Modulo per la presentazione delle osservazioni per i piani/programmi/progetti sottoposti a procedimenti di valutazione ambientale di competenza statale

Progetto di un parco eolico composto da 5 aerogeneratori di potenza nominale pari a 6.6 MW, per una potenza complessiva pari a 33 MW, da ubicarsi nel Comune di Altamura (BA) località "La Marinella", con opere di connessione e infrastrutture indispensabili da ubicarsi nel Comune di Matera (MT).

Codice procedura 8418 del 10/05/2022

Proponente: La Marinella S.r.l.

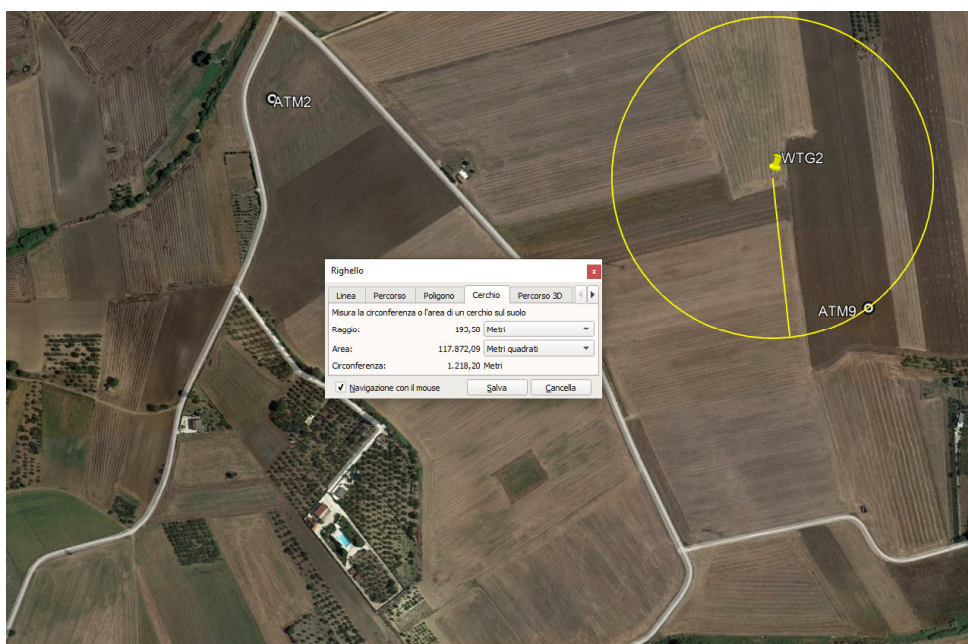
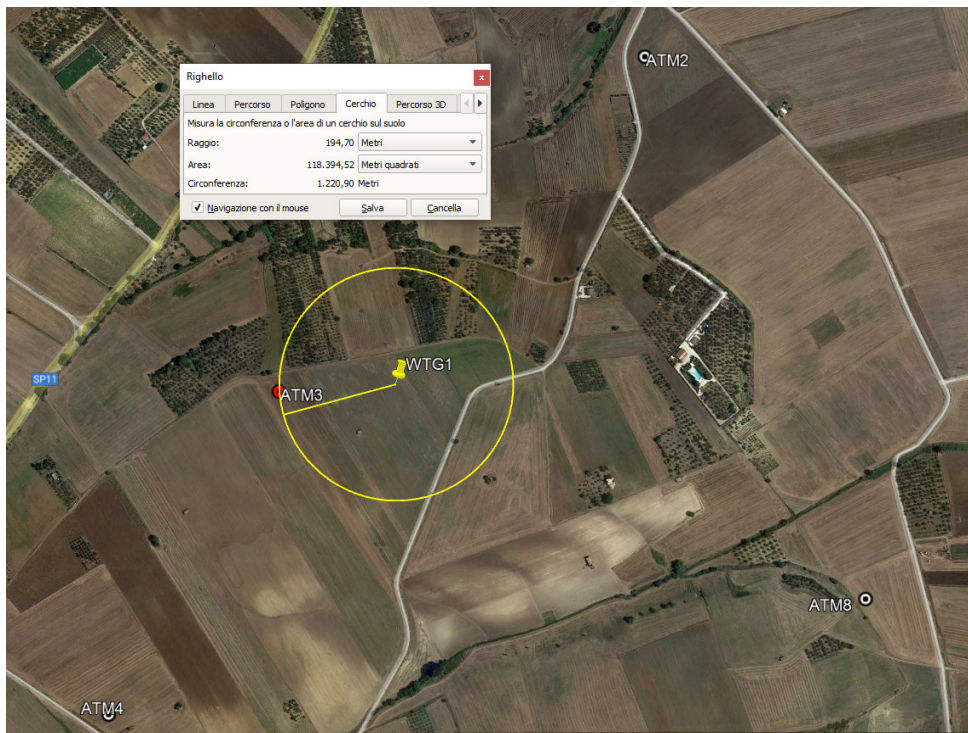
N°WTG MARINELLA	N° WTG ALTILIA	DISTANZA WTG
INTERFERENZA N°1	01	ATM3	195m
INTERFERENZA N°2	02	ATM9	194m

L'evidenza di quanto riportato in tabella negli stralci di seguito.

Nel caso dell'interferenza 1, l'aerogeneratore WTG01 presentato dalla Marinella **non può coesistere** con l'aerogeneratore denominato ATM3 presentato in VIA dall'Altalia, in quanto la loro distanza risulta inferiore a 510m. Gli aerogeneratori proposti dall'Altalia sono caratterizzati da un diametro pari a 170m, pertanto, la distanza minima tra gli stessi, pari a 3 volte il diametro, dovrebbe risultare pari almeno a 510m. La posizione dell'aerogeneratore individuata dalla Marinella risulta in sovrapposizione con l'aerogeneratore dell'Altalia.

Anche l'interferenza 2 non può coesistere con l'aerogeneratore denominato ATM9; infatti, l'aerogeneratore WTG02 della Marinella è posto rispetto all'aerogeneratore ATM9 dell'Altalia secondo la direzione prevalente del vento. La distanza minima da considerare è pari a 5-7 volte il diametro, ossia 850 - 1190 m; pertanto, deve essere valutato scrupolosamente l'effetto cumulo delle turbine e l'effetto scia. La distanza da mantenere dal layout dell'Altalia per evitare qualunque tipo di effetto dovrebbe essere pari a 1190m (7 volte il diametro maggiore pari a 170m).

La Società wpd Altalia srl chiede la rimozione o la delocalizzazione a distanza adeguata degli aerogeneratori WTG01 e WTG02 previsti nel progetto della Società La Marinella srl, tenendo in considerazione il layout presentato in VIA dalla wpd Altalia srl, acquisita dal MITE in data 11.08.2021 con prot. n. 88560/MATTM, sulla base di quanto previsto dalle Linee guida Nazionali e delle osservazioni sopra esposte in merito alle distanze minime tra gli aerogeneratori.
